Impianto di produzione di energia elettrica da fonte eolica "Gualdo Tadino" con potenza di immissione in rete pari a 62 MW e relative opere connesse da realizzarsi nei comuni di Gualdo Tadino e Nocera Umbra (PG)

F0589HR02A

Relazione di controdeduzione alle osservazioni

Figura 1 - Indicazione delle principali rotte migratorie dell'avifauna durante la fase post/riproduttiva nell'area di studio.

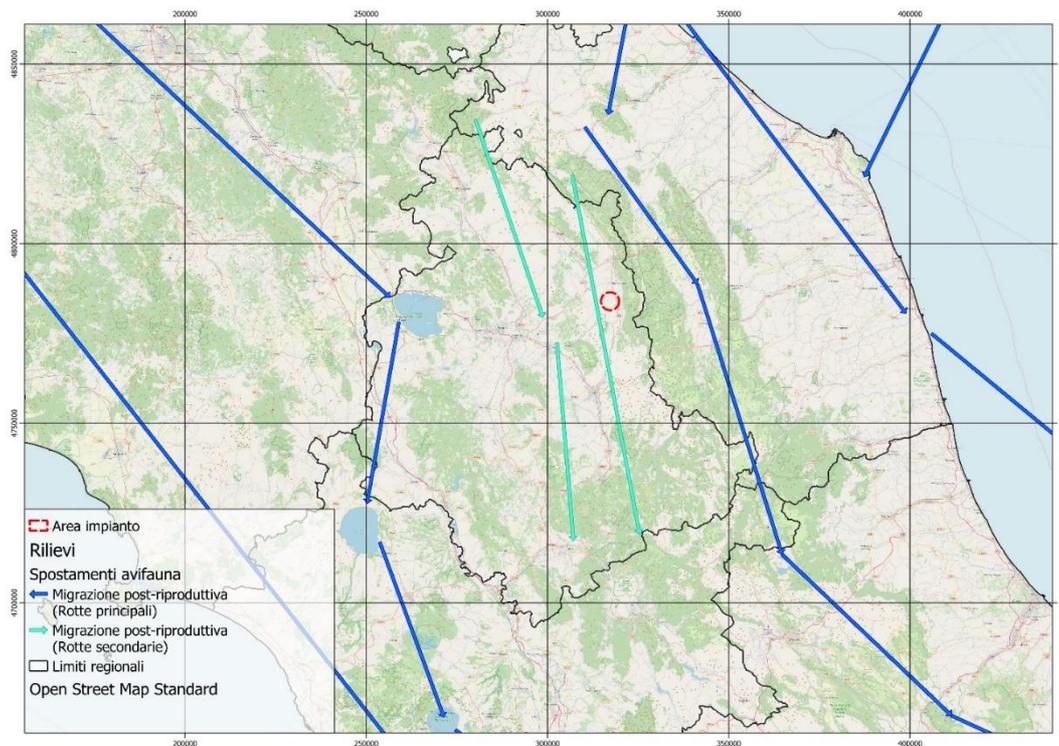
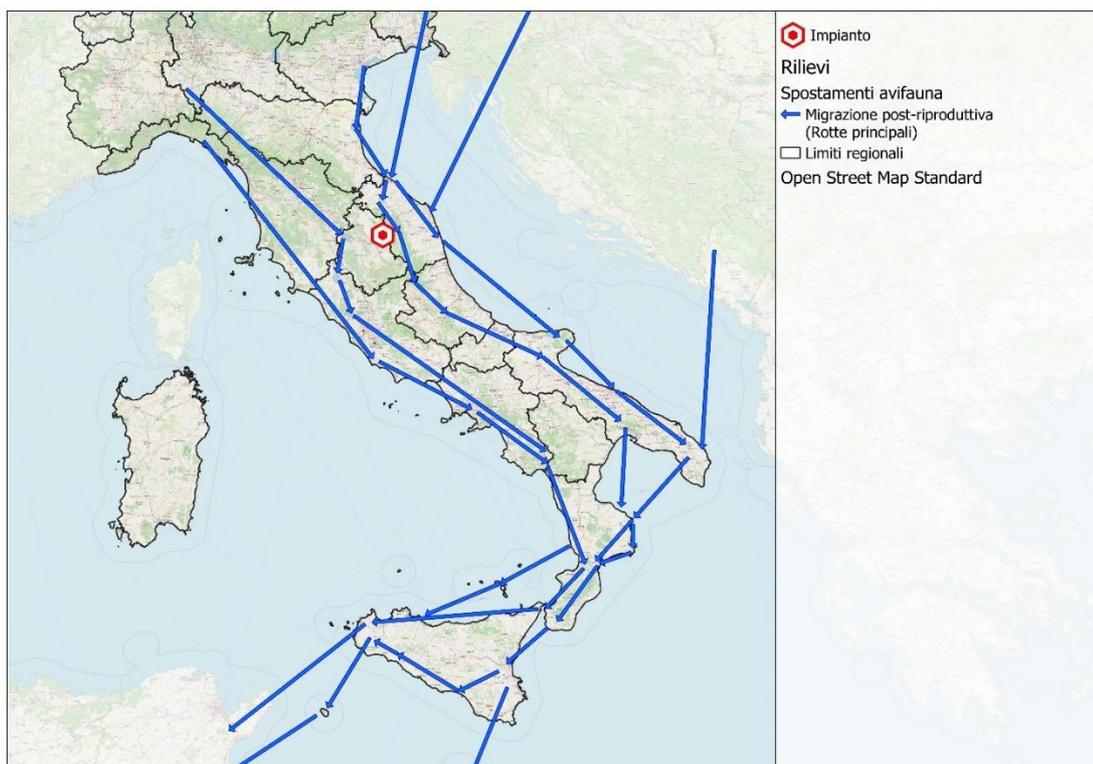
i) Le torri eoliche costituiscono notoriamente una grave minaccia per l'avifauna e per i chiroteri, con minacce per la perdita di biodiversità, che non può essere subordinata a impattanti sistemi di produzione di energia avente peraltro carattere intermittente e non certo risolutiva delle esigenze per soddisfare il fabbisogno energetico nazionale;

1. Le direttrici maggiormente utilizzate dall'avifauna proveniente dai quartieri di nidificazione del nord/est europeo si sviluppano in corrispondenza dei valichi montani delle ZSC ad est dell'area di studio (Monti Maggio, Monte Nero e Monte Pormaiore). Nell'immagine seguente sono visibili anche alcune direttrici che interessano il lago Trasimeno e Bolsena, importanti come aree di sosta per gli uccelli acquatici.

Rispetto a tali direttrici l'impianto si sviluppa in senso sostanzialmente longitudinale, condizione che determina un minore rischio di collisione (cfr, ad esempio, Larsen and Madsen, 2000; in: Bennun L. et al., 2021).
